Referència: 1861

Denominació: Tarro 50 ml recte T-22 amb registre

Data: 22/02/2021

Motiu informe:

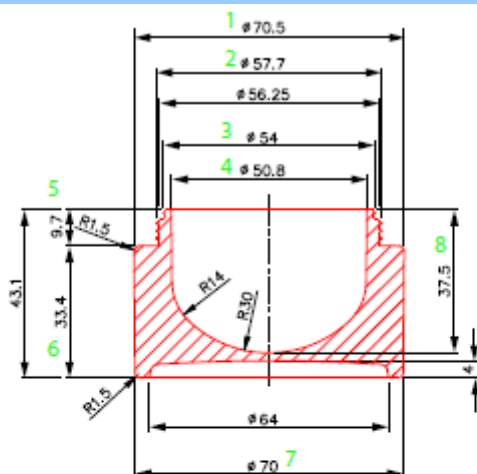
S'han fet proves dels culs amb registre. Son nous, l'aspecte de les peces, no son el 100% bo, però per prendre mides, son viables. (El defecte de les peces, és humitat del material) .El motlle treballa bé amb aquests culs.

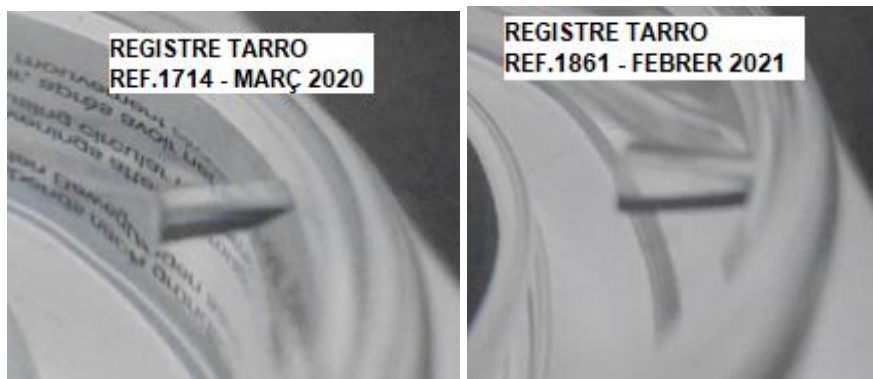
El plànol que tenim d'aquesta referència es vell, de l'any 2006, crec que s'han fet algunes modificacions, amb tot aquest temps.

A la pauta hi ha valors diferents amb el plànol.

Les proves fetes de divendres, hi ha cotes que estan fora de tolerància, però comparant amb la última producció d'aquest motlle amb SMMA, veig que s'han fet produccions igualment, sobretot, amb la profunditat i anclatge per fora de les toleràncies de la pauta.
